Stadt Mirow

Beschlussvorlage Mi 021/21

Umbau Hotel mit Fahrstuhl und Saunalandschaft "Hotel Mecklenburger Hof" in Mirow, Töpferstraße

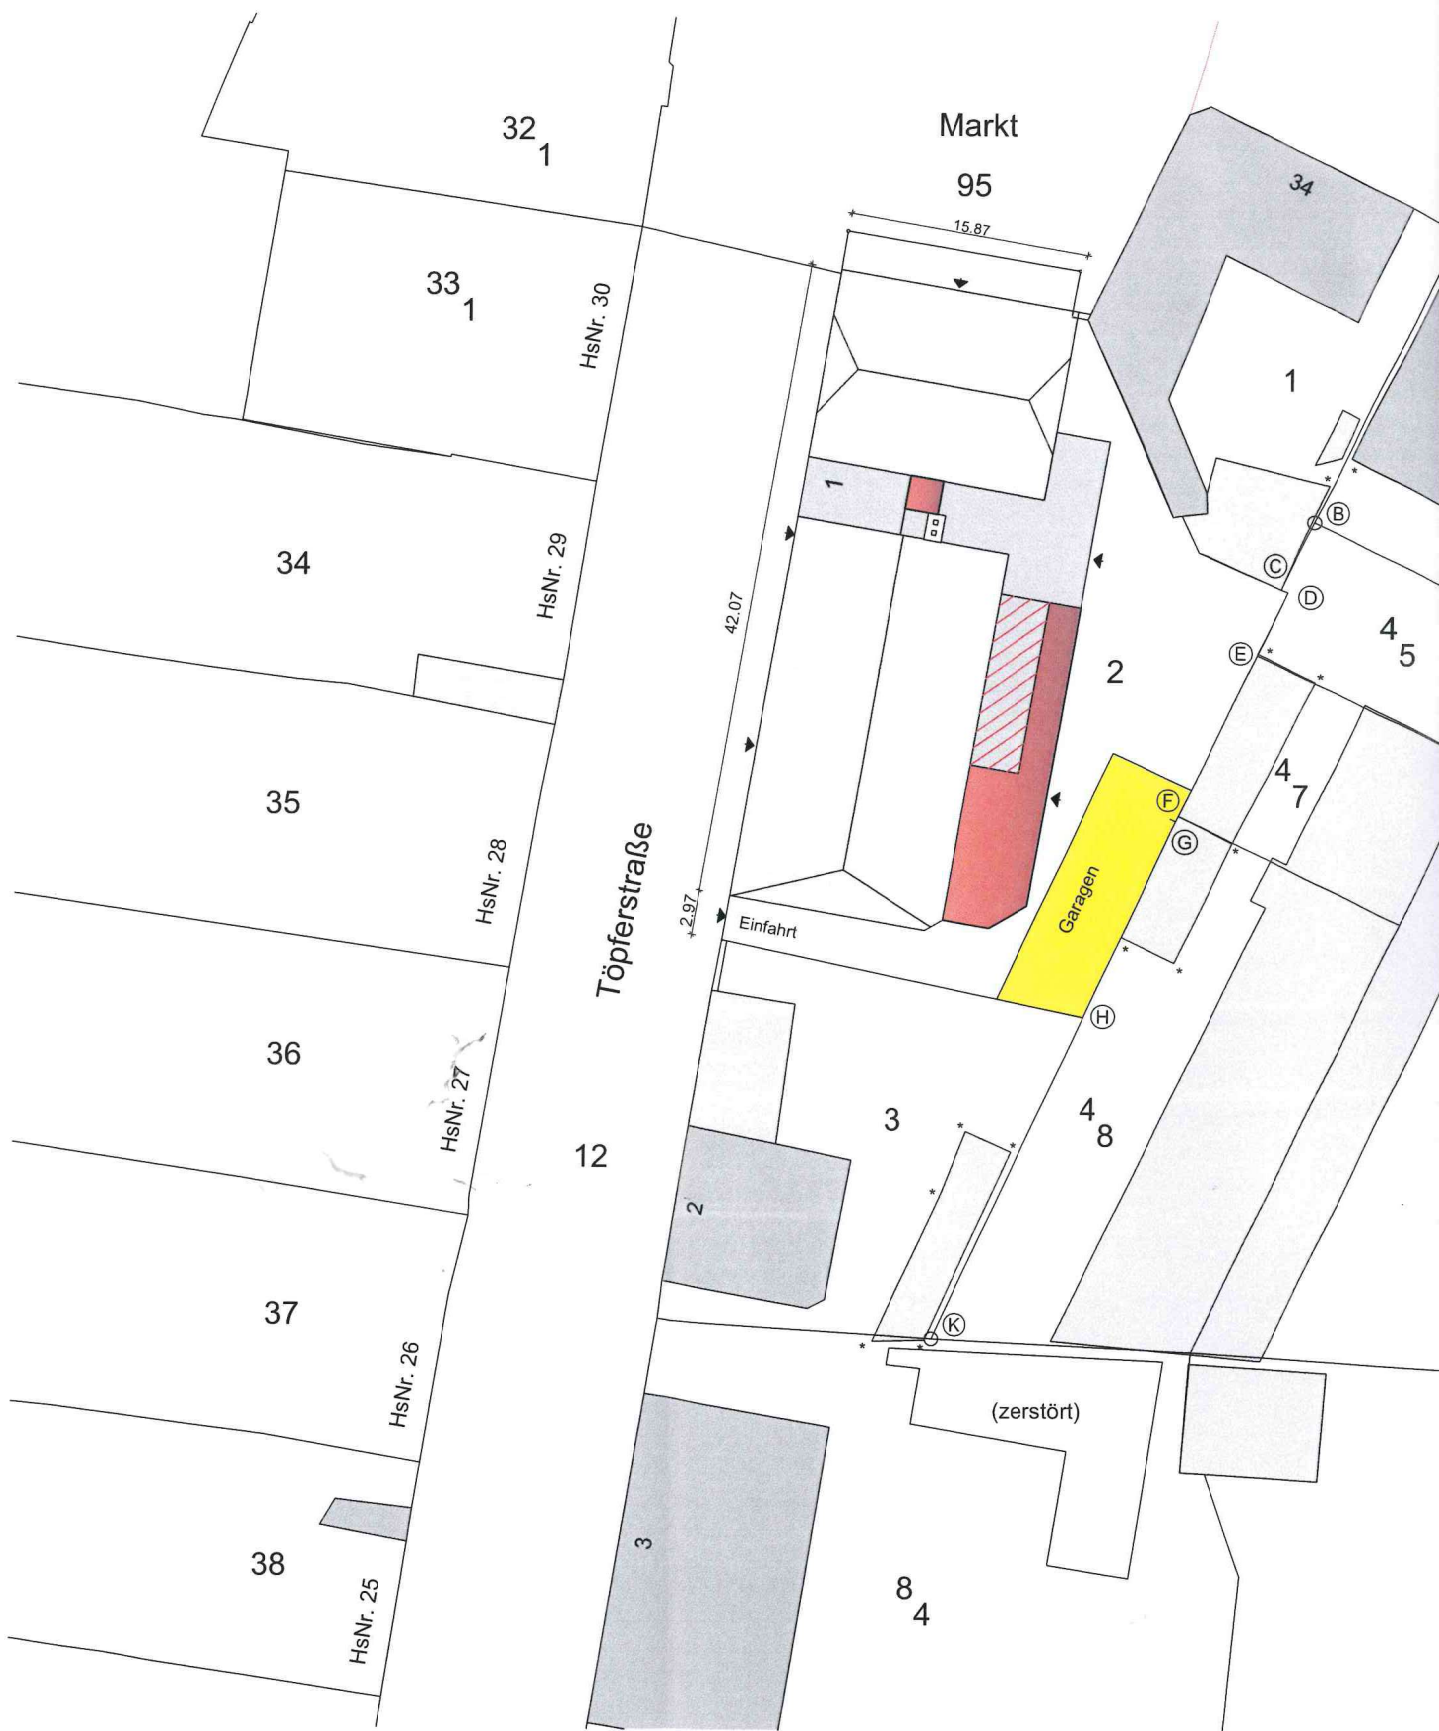
Das beantragte Vorhaben weicht bezüglich der nicht zur Bebauung freigegebenen Fläche von den Festsetzungen des B-Planes ab. Ein Teil des neu geplanten Anbaus, welche für die Wc's, die Saunalandschaft und den Technikraum genutzt werden soll, liegt nicht innerhalb des festgesetzten Baufensters, sondern auf einer nicht zur Bebauung freigegebenen Fläche. Ein Antrag zur Befreiung von den Festsetzungen des Bebauungsplanes liegt bislang nicht vor. Somit ist das Vorhaben abzulehnen.
